INFORME TÉCNICO

SOBRE ALEGACIÓNS Á RESOLUCIÓN DO 24 DE MARZO DE 2021, DA
XEFATURA TERRITORIAL DE PONTEVEDRA, POLA QUE SE SOMETE A
INFORMACIÓN PÚBLICA O ESTUDO DE IMPACTO AMBIENTAL E AS
SOLICITUDES DE AUTORIZACIÓN ADMINISTRATIVA PREVIA E DE
CONSTRUCCIÓN E APROBACIÓN DO PROXECTO SECTORIAL DE INCIDENCIA
SUPRAMUNICIPAL DO PROXECTO DO PARQUE EÓLICO CUNCA, SITUADO
NO CONCELLO DE VILA DE CRUCES, PROVINCIA DE PONTEVEDRA
(EXPEDIENTE IN408A 2019/02)

SOLICITANTE: Servizo de Urbanismo, Concello de Vila de Cruces, Pontevedra
Praza de Juan Carlos I, S/N, 36590, Vila de Cruces, Pontevedra

AUTOR: José Manuel Rodríguez López
Ingeniero Técnico Forestal, Coleg. N°119, Colegio Oficial de Ingenieros Técnicos Forestales de Galicia

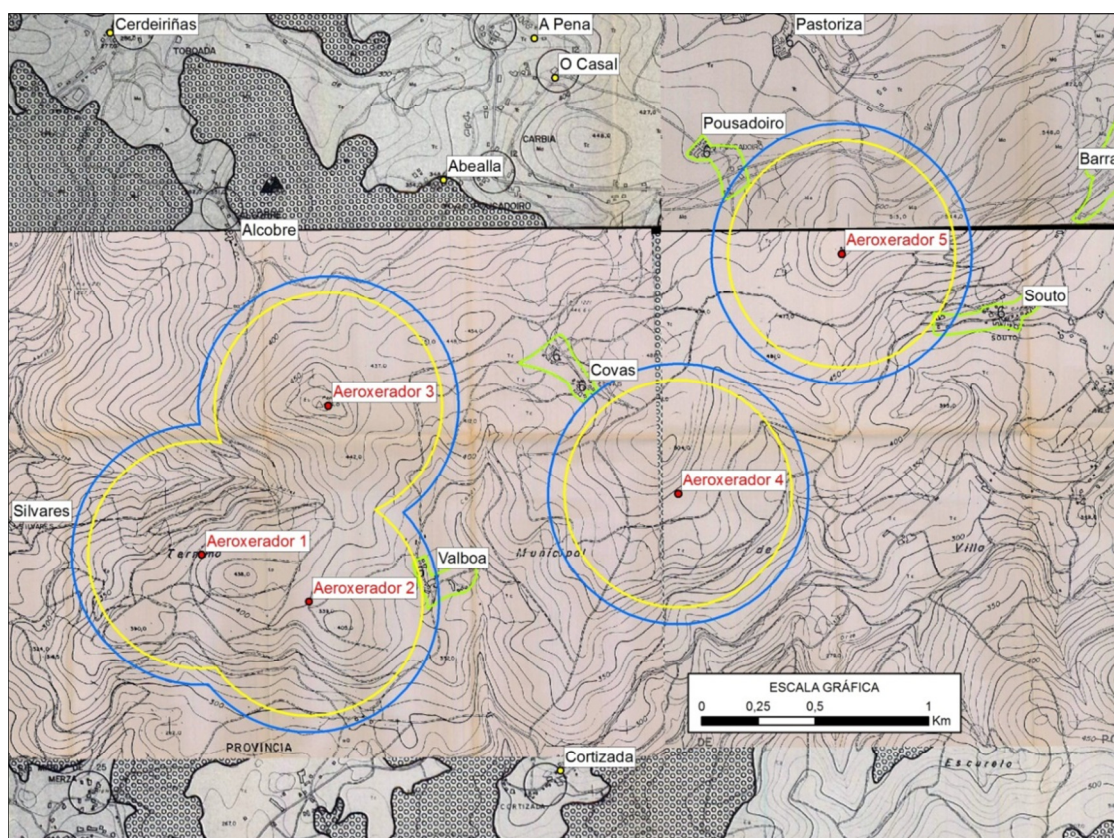
PRIMEIRA: Entre os principais prexuízos ocasionados pola construción do parque eólico proxectado son consecuencia da propia localización dos aeroxeradores. Os aeroxeradores sitúanse a escasa distancia dos núcleos de poboación, concretamente dos núcleos de Valboa, Covas, Souto e Pousadorio. Considerando que a Modificación do *Plan Sectorial Eólico de Galicia* establece que a distancia dos aeroxeradores **non poderá ser menor de 500 metros á delimitacións de solo de núcleo rural**, urbano ou urbanizable sectorializado.

Na figura seguinte móstrase a localización dos aeroxeradores en relación co solo delimitado como núcleo rural segundo as Normas Subsidiarias de Planeamento (Figura 1). Nesta figura aparecen os núcleos de poboación (cor negro), a localización dos aeroxeradores (cor vermello), o solo delimitado como “solo de núcleo rural” (cor verde), en cor malva a distancia de 500 metros desde o centro do aeroxerador. Hai que ter en conta que o diámetro do rotor de cada aeroxerador é de 145 metros segundo consta na memoria do proxecto de construción (modelo de aeroxerador Siemens Gamesa SG145), e por tanto con radio de pa de 72,5 m que haberá que sumar á distancia de 500 metros, xa que esa será a distancia que existe desde un punto ao aeroxerador ($500 + 72,5 = 572,5$ m). Esta distancia de 572,5 metros móstrase na figura en cor azul.

Como resultado da análise obtense a seguinte táboa na que se mostran as distancias mínimas desde os aerogeradores ata o solo de núcleo rural segundo as Normas Subsidiarias de Planeamento. Como se pode comprobar, **os núcleos de Valboa e Souto sitúanse a menos de 500 metros de distancia dos aerogeradores 2 e 5**, respectivamente, mentres que o núcleo de Pousadoiro sitúase á distancia de 510,92 metros. Para cumprir co indicado na Modificación do Plan Sectorial Eólico de Galicia a distancia ó solo de núcleo rural debe ser maior de 500 metros. Como xa se indicou anteriormente se o diámetro de rotor é de de 145 metros habería que sumar os 72,5 m (radio do rotor) aos 500 metros para que se cumpra a normativa de distancias.

SOLO DE NÚCLEO RURAL	AEROXERADOR MÁIS PRÓXIMO	DISTANCIA AO AEROXERADOR MÁIS PRÓXIMO (metros)	CUMPLE NORMATIVA (PLAN SECTORIAL)
Valboa	2	484,61	NON
Covas	4	576,78	SI
Souto	5	483,87	NON
Pousadoiro	5	510,92	NON

Por tanto, conclúese que os aerogeradores número 2 (localizado nas coordenadas 561.498 m / 4.736.326 m), e o aerogerador número 5 (localizado nas coordenadas 563.842 m / 4.737.858 m, expresadas en proxección UTM, sistema de referencia ETRS89 e unidades de metros) non cumpren ca normativa vixente referente ás distancias. O aerogerador número 4 cumpre a normativa por escasos metros: 4,28 metros (resultado de restar 576,78 – 572,50).

Figura 2. Localización dos aerogeradores respecto do solo de núcleo rural segundo as Normas Subsidiarias de planeamento do concello de Vila de Cruces sobre ortofotografía do PNOA (Plan Nacional de Ortofotografía Aérea).

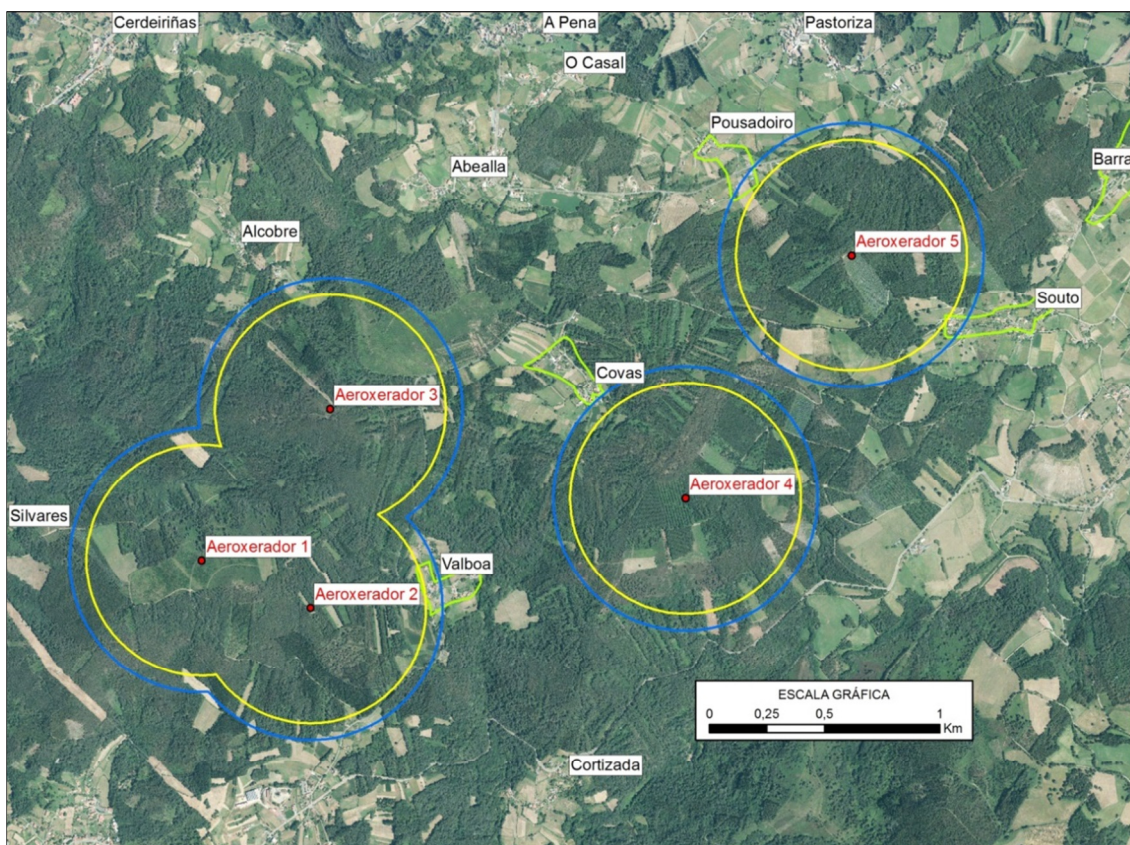
Na figura seguinte (Figura 2) móstrase a localización dos aeroxeradores respecto ó solo clasificado como de núcleo rural, pero esta vez sobre a ortofotografía aérea do PNOA (Plan Nacional de Ortofotografía Aérea) do Instituto Xeográfico Nacional, corresponde ó voo do ano 2020.
